Oggetto: invio delle Osservazioni delle associazioni ambientaliste alla procedura di Valutazione di Impatto Ambientale sulle parti variate del “Progetto definitivo del nuovo collegamento ferroviario Torino-Lione parte comune italo-francese, tratta in territorio italiano da confine a Susa-Bussoleno” depositata da LTF ai sensi degli artt. 166, 167 e 182 e segg. Del Dlgs n. 163/2006 2006, come da avviso al pubblico del 15 aprile 2013

**Osservazioni delle Associazioni ambientaliste
Italia Nostra, Legambiente, Pro Natura, WWF Italia
allo Studio di Impatto Ambientale elaborato da LTF
riguardante il progetto definitivo
del Nuovo collegamento ferroviario Torino-Lione parte comune italo-francese
tratta in territorio italiano da confine a Susa-Bussoleno
ai sensi e per gli effetti dell'artt. 166, 167 e 182 e segg. del Dlgs n. 163/2006**

Roma, 19 maggio 2013

Fig. 1 – Traffico merci nel corridoio transalpino della Valle di Susa : dati storici vs capacità

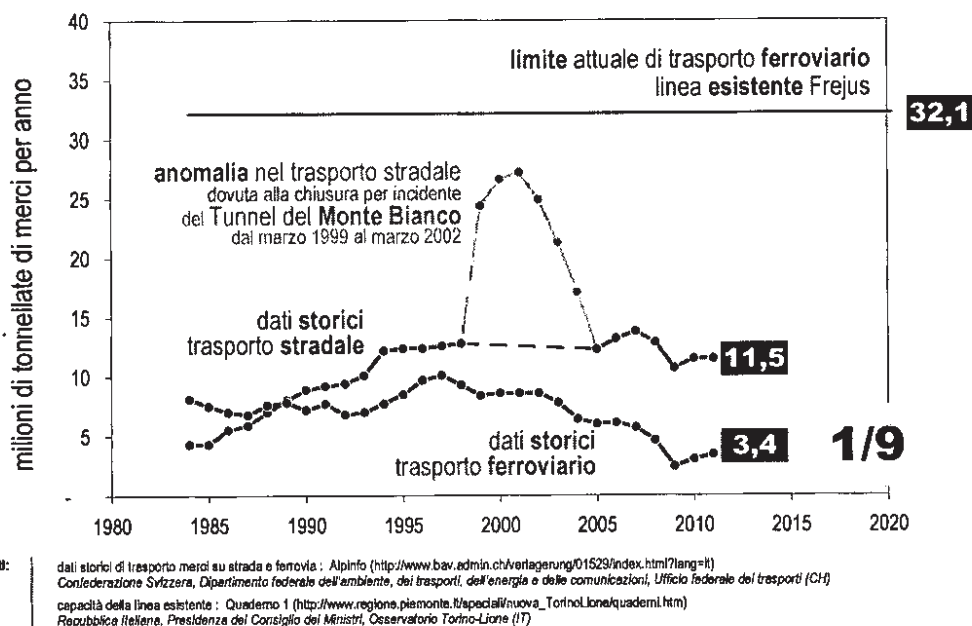
Il traffico merci trasportato su ferrovia (curva rossa in Fig. 1) registra da oltre un decennio una notevole riduzione: il dato più recente (3,4 milioni di tonnellate nel 2011) è pari a circa un terzo del massimo storico (10,1 milioni di tonnellate nel 1997).

Il traffico merci trasportato su strada (curva blu in Fig. 1) è sostanzialmente stabile dalla prima metà degli anni '90. I valori registrati nel quinquennio 1999-2004 (curva grigia in Fig. 1) costituiscono un'anomalia di carattere temporaneo dovuta alla forzata deviazione dei flussi di traffico per effetto dell'incidente sul Tunnel stradale del Monte Bianco (24 marzo 1999). A seguito della sua riapertura al transito dei mezzi pesanti (9 marzo 2002), in pochi anni il trasporto su strada in Valle di Susa si è ricondotto al livello pre-anomalia. Il dato più recente (11,5 milioni di tonnellate nel 2011) è di poco inferiore alla media registrata nel quindicennio precedente (12,5 milioni di tonnellate tra 1996 e 2010, esclusa l'anomalia verificatasi).

Fig. 2 – Traffico merci nel corridoio transalpino della Valle di Susa : dati storici vs previsioni

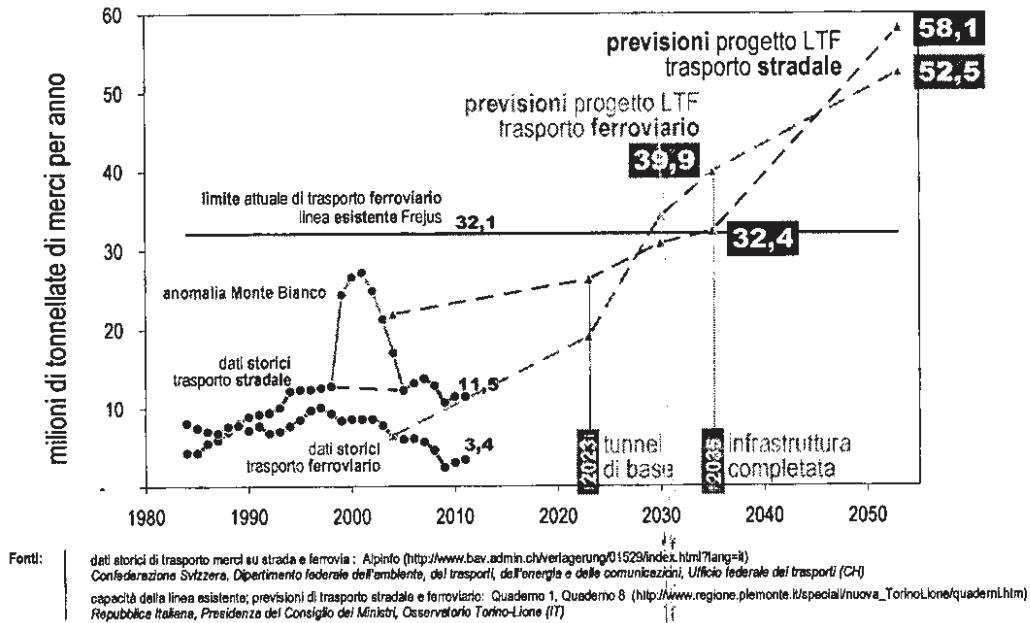
Osservando il periodo 2004-2011 emerge con evidenza come tali previsioni siano fortemente eccedenti rispetto all'andamento reale indicato dai dati storici disponibili. L'errore è presente sia in termini quantitativi (con sovrastime comprese tra 2 e 3 volte il dato storico registrato) ma soprattutto in termini di tendenza. Infatti, secondo le previsioni LTF, tra 2004 e 2010 nel corridoio in esame si sarebbe dovuta registrare una crescita del trasporto merci complessivo superiore al 30%, mentre i dati storici dello stesso periodo indicano una significativa riduzione.

Inoltre le tendenze di medio e lungo termine indicate da LTF (Fig. 2), basate su crescite ancor più sostenute (al 2035 merci su ferrovia decuplicate, merci complessive quintuplicate), appaiono quantomeno incompatibili con gli effetti indotti dall'attuale congiuntura economica mondiale, europea e nazionale.

xiv. *Entità estremamente elevata degli impatti calcolati*

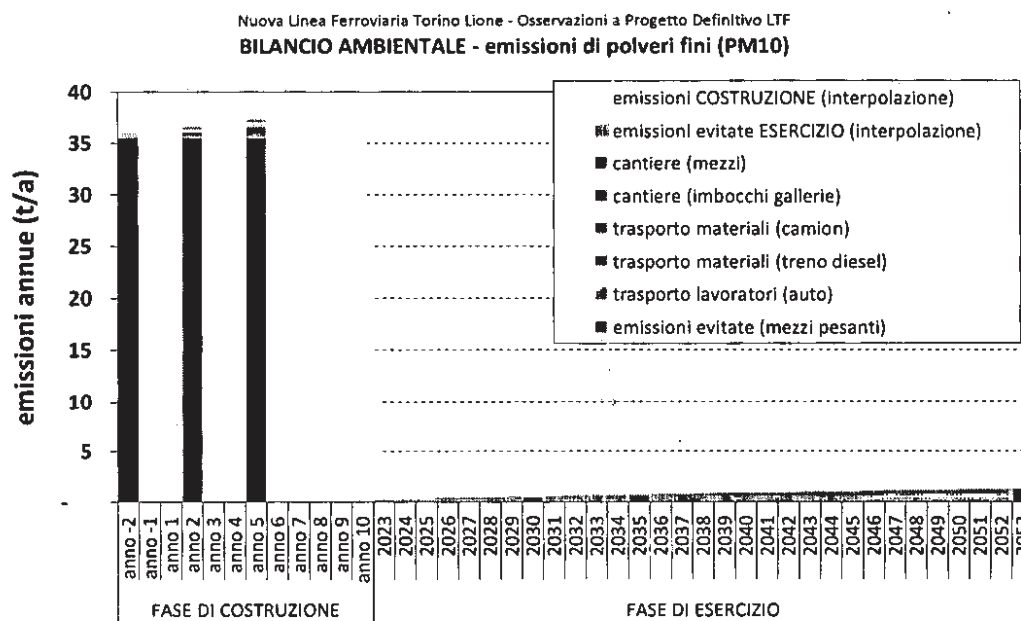
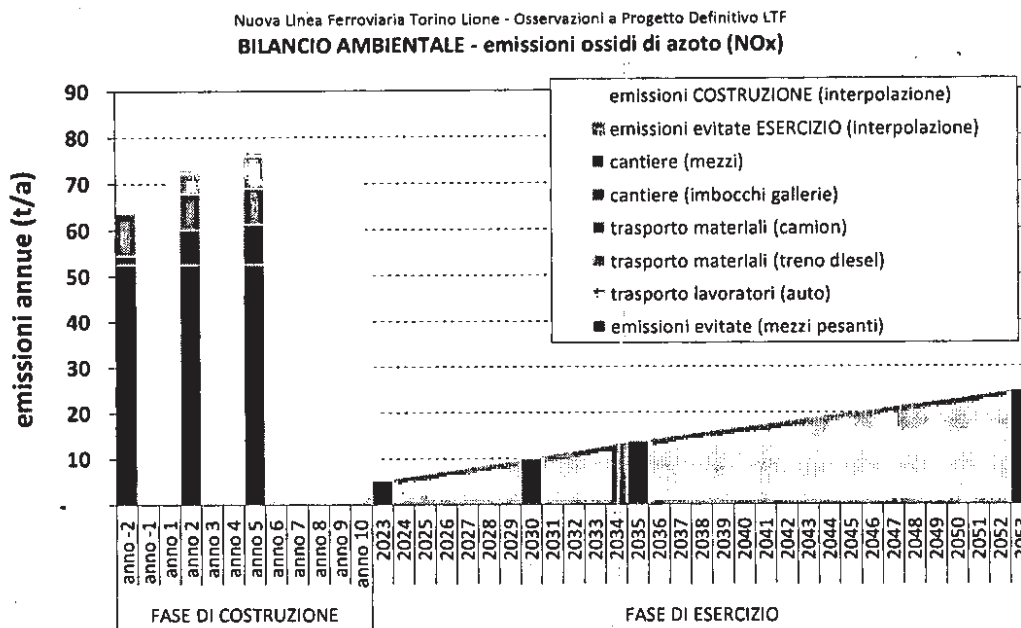
Qualora confermati, i risultati presentati nel SIA LTF indicano impatti sulla componente Atmosfera estremamente rilevanti con contributi sensibilmente elevati delle attività di cantiere alle concentrazioni di inquinanti, tali da originare significativi peggioramenti della qualità dell'aria locale.

A tale riguardo, tenuto conto della generale situazione pregressa di elevato inquinamento atmosferico caratterizzante buona parte del comprensorio territoriale bersaglio degli impatti in esame, si evidenziano notevoli rischi di ampio superamento dei valori limite di protezione della salute umana e della vegetazione, anche in ampie zone esterne alle aree di cantiere.

A titolo di esempio, si segnala in particolare il picco di ricaduta di ossidi di azoto (NO_x) nell'Oasi di Chianocco, indicato in corrispondenza del sito denominato "Oasi di Chianocco 2" (SIA LTF, Tomo 2, Tabella 63, pag. 170). Tale valore (41,05 µg/Nm³) eccede largamente il limite ammesso per la protezione della vegetazione (30 µg/Nm³).
